con la presente si inviano le Osservazioni contro il Progetto di un impianto eolico codice procedura ID_VIP/ID_MATTIM: 1269 denominato

"Pitigliano" ubicato nei comuni di Pitigliano (GR) e Sorano (GR) costituito da 20 (venti) aerogeneratori di potenza nominale 7,0 MW per un totale

“Progetto di un impianto eolico denominato “Pitigliano” ubicato nei comuni di Pitigliano (GR) e Sorano (GR) costituito da 20 (venti) aerogeneratori di potenza nominale 7,0 MW per un totale di 140,0 MW con relative opere connesse ed infrastrutture indispensabili”

Allegato 3 - Osservazioni contrarie all'impianto eolico;

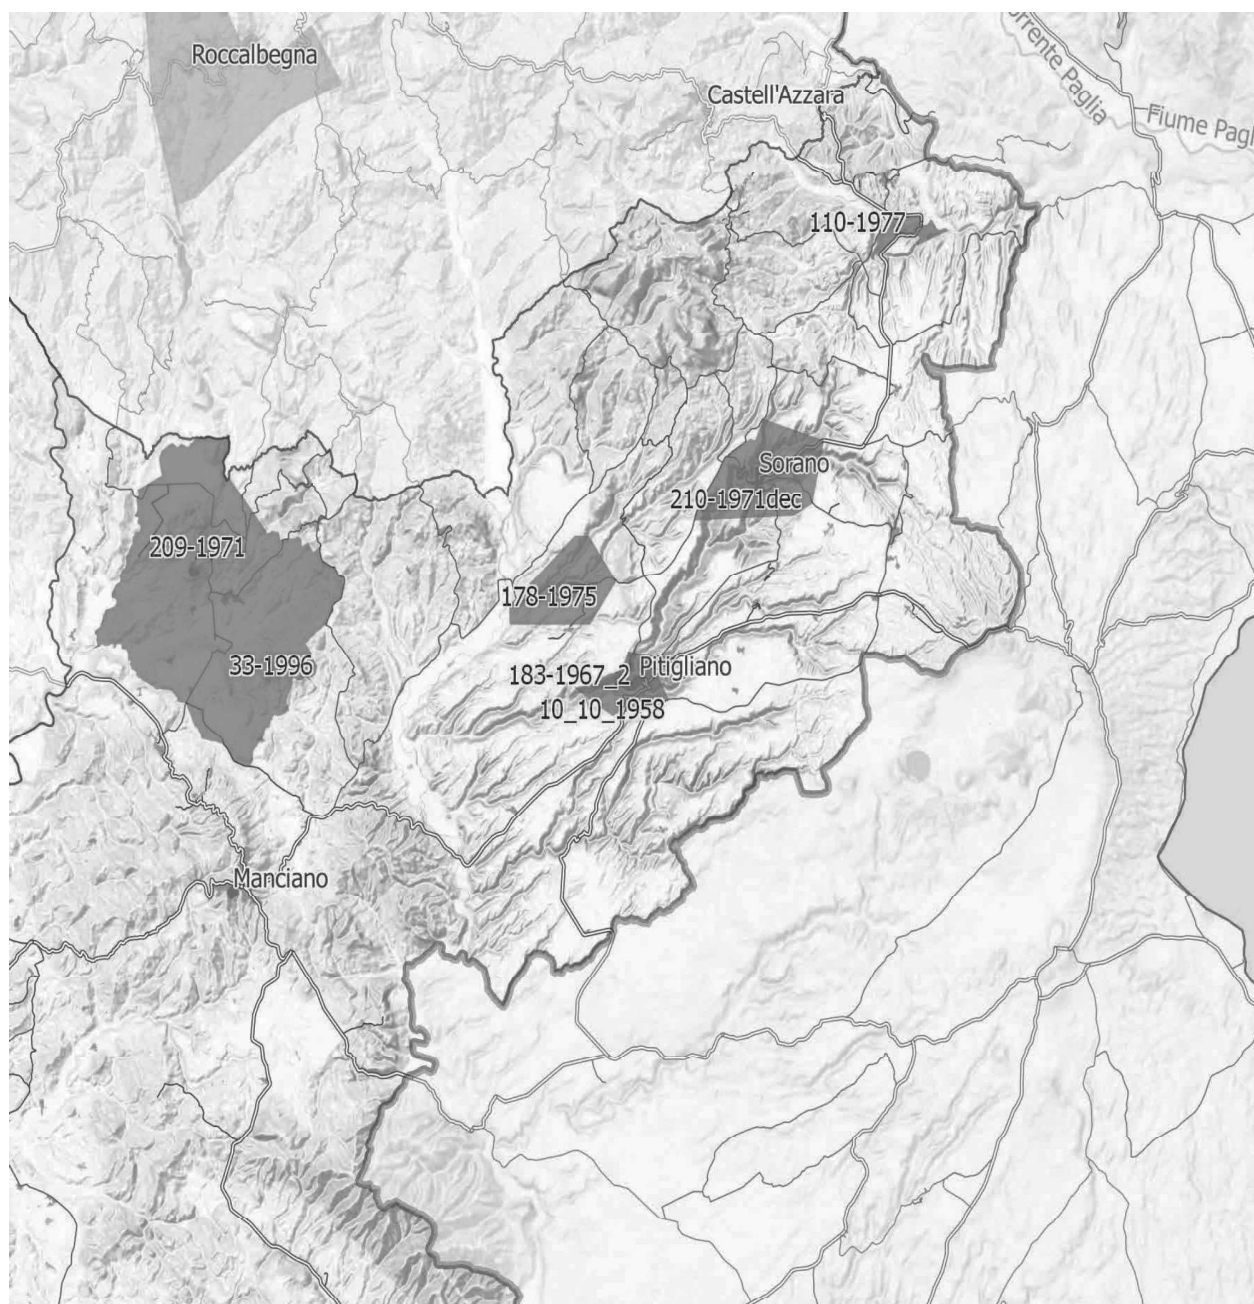
IMMAGINE n. 4 Si evidenzia che i tre aerogeneratori WTG 07, WTG 08 e WTG 09 impattano con il vincolo paesaggistico di notevole interesse pubblico del Centro Storico di Sorano. Il WTG 07 si troverebbe a 2828 m, WTG 08 2504 e WTG 09 2990. Il cavidotto dell'impianto invece impatta in buona parte del Vincolo paesaggistico ex art. 136 del CBC del Centro Storico di Pitigliano.

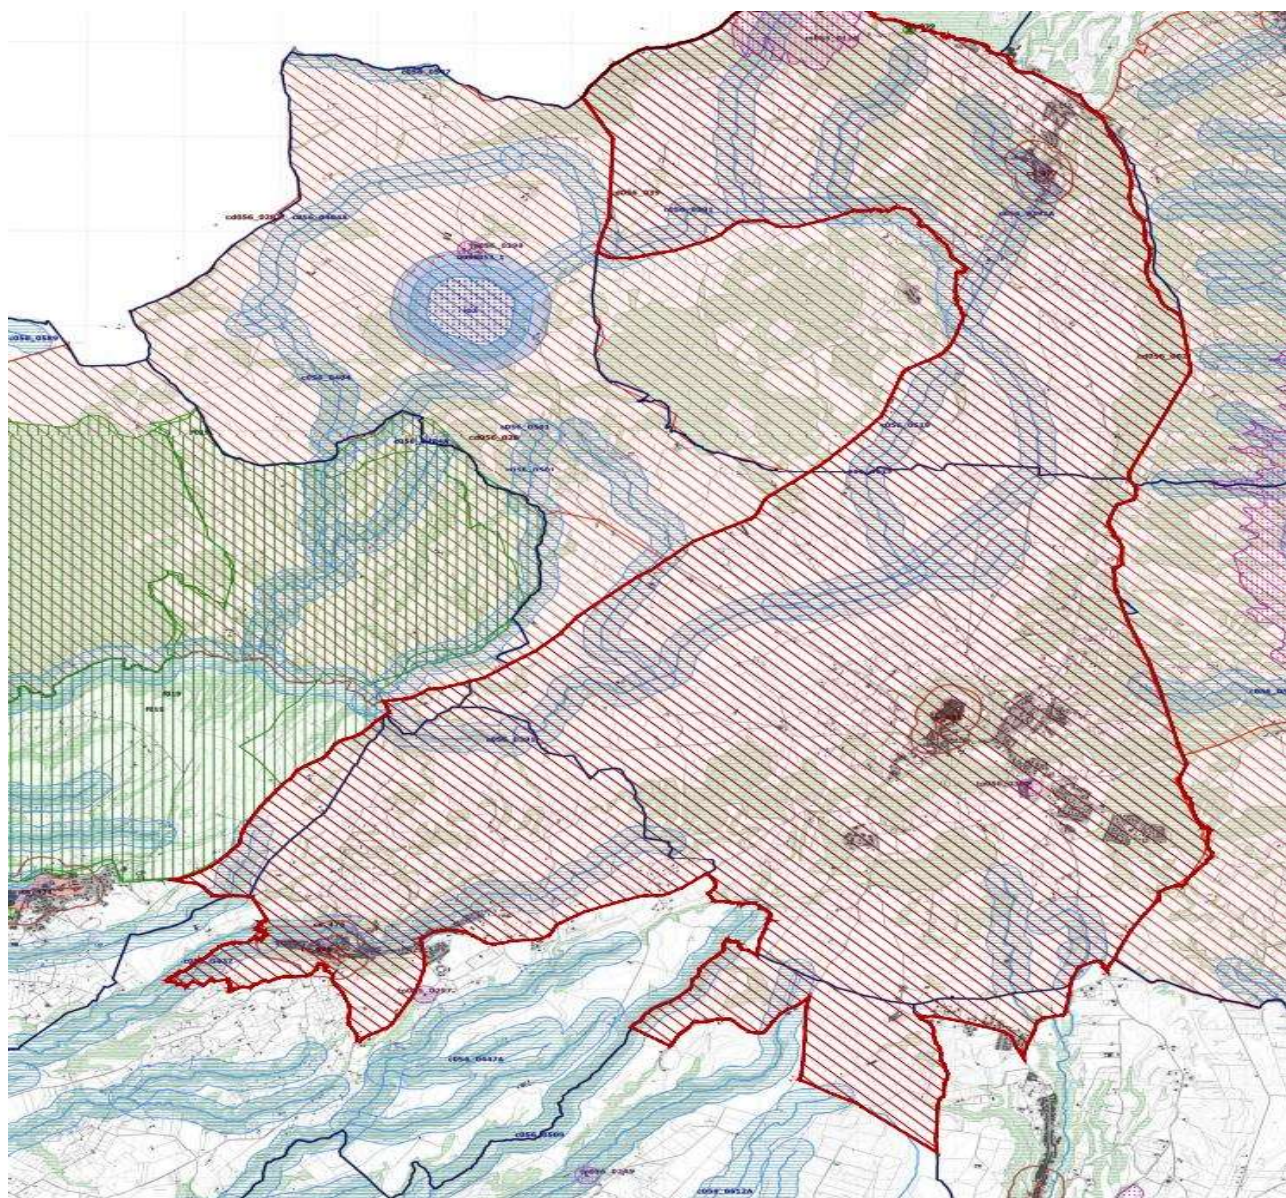
Come è illustrato nell'immagine si ribadisce che l'impianto industriale "Pitigliano" ricade completamente all'interno delle fasce di rispetto dei due vincoli di notevole

interesse pubblico e lambisce quelle di un terzo vincolo e quindi come affermato dal Consiglio di Stato nelle sentenze citate, l'impianto è insediato in area non idonea ai sensi dell'art. 20 comma 8 lettera c quater del D.Lgs. n. 199/2021 e ss.mm.ii al contrario di quanto sostiene la proponente.
